**AVIS RELATIF À LA PROTECTION
CONTRE LES EVENTUELS EFFETS NOCIFS ET NUISANCES
PROVOQUÉS PAR LES RAYONNEMENTS NON IONISANTS
GÉNÉRÉS PAR DES ANTENNES ÉMETTRICES STATIONNAIRES**

Commune : MOUSCRON - Exploitant : ORANGE

Référence exploitant : 690C1_1 / 32690C1_1 / 42690C1_1/ 52690C1_1

Rapport n° 5190 / 2023

Figure 1 : Vue en plan des lieux de séjour et des points de contrôle

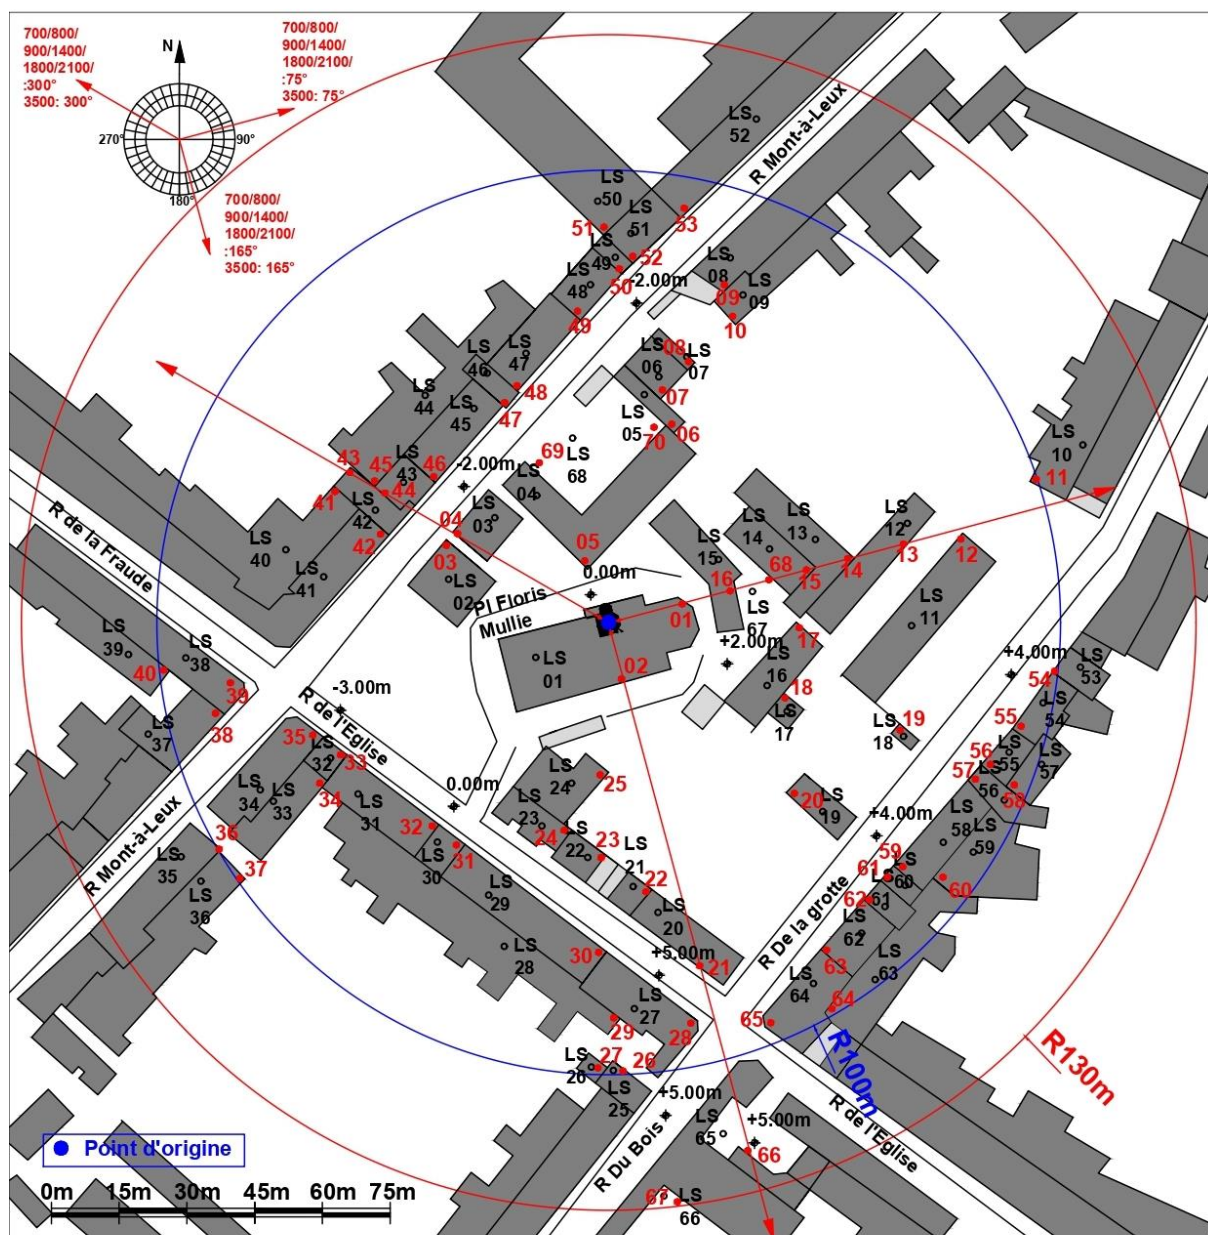
- le numéro du point de contrôle repris sur un des plans de la figure 1;
- le numéro du LS dans lequel se trouve le point de contrôle de la 1^{ère} colonne ;
- l'atténuation d'obstacle prise en compte pour le calcul de l'indice d'exposition dans le LS ;
- le résultat du calcul de l'indice d'exposition.

N° point de contrôle	LS	Atténuation (dB)	Indice d'exposition relatif à la limite par installation IE_i
23	LS22	3,0	0,927
17	LS16	3,0	0,861
22	LS21	3,0	0,736
43	LS42	3,0	0,547
30	LS29	3,0	0,510
44	LS43	3,0	0,503
21	LS20	3,0	0,486
12	LS11	3,0	0,450
13	LS12	3,0	0,436
19	LS18	3,0	0,429
24	LS23	3,0	0,418
66	LS65	0,0	0,403
29	LS28	3,0	0,371
67	LS66	0,0	0,358
20	LS19	3,0	0,356
63	LS62	3,0	0,338
54	LS53	3,0	0,321
62	LS61	3,0	0,314
65	LS64	3,0	0,310
55	LS54	3,0	0,305
61	LS60	3,0	0,302
59	LS58	3,0	0,292
26	LS25	3,0	0,285
56	LS55	3,0	0,283
27	LS26	3,0	0,282
11	LS10	3,0	0,280
57	LS56	3,0	0,279
42	LS41	3,0	0,276
64	LS63	3,0	0,270
31	LS30	3,0	0,264
47	LS46	3,0	0,258
60	LS59	3,0	0,235
58	LS57	3,0	0,231
28	LS27	3,0	0,231
14	LS13	3,0	0,200

En ce qui concerne les antennes de l'installation mentionnées dans le tableau 1, la distance maximale à laquelle la limite pourrait être atteinte, à l'extérieur, est égale à 81,4 m. S'il n'y a pas de LS à une distance inférieure, les antennes respectent forcément la limite d'immission.

Dans le cas des LS situés à l'intérieur des bâtiments, une atténuation d'obstacle est prise en compte et il en résulte que la distance maximale à laquelle la limite pourrait être atteinte se réduit à 57,6 m.

Figure 2 : Vue en plan des installations d'antennes dans un rayon de 300 mètres autour de l'installation faisant l'objet de la demande d'avis

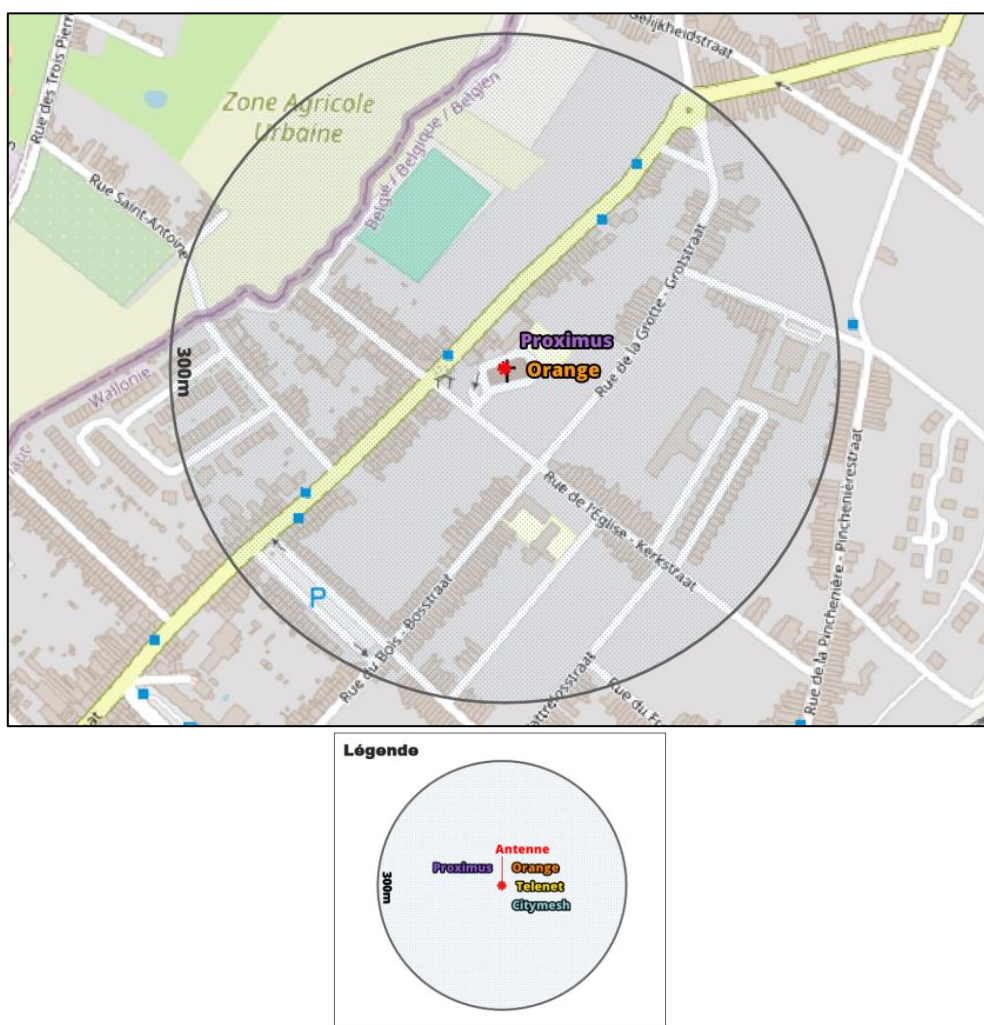
Le plan en projection verticale de la figure 2 indique la localisation des antennes actives éventuelles visées par le décret et situées dans un rayon de 300 mètres autour de l'installation référencée dans le paragraphe 2. Les données de localisation de ces antennes et les avis correspondant sont accessibles via le cadastre en ligne des antennes émettrices stationnaires⁶.

Compte tenu du nombre d'installations localisées dans la figure 2, il apparaît que l'intensité du rayonnement électromagnétique généré, dans les lieux de séjour situés à proximité de l'installation référencée dans le paragraphe 2, par l'ensemble des antennes émettrices stationnaires de l'ensemble des exploitants du même site d'antennes émettrices stationnaires respecte la limite fixée à l'article 4, § 2 du décret.
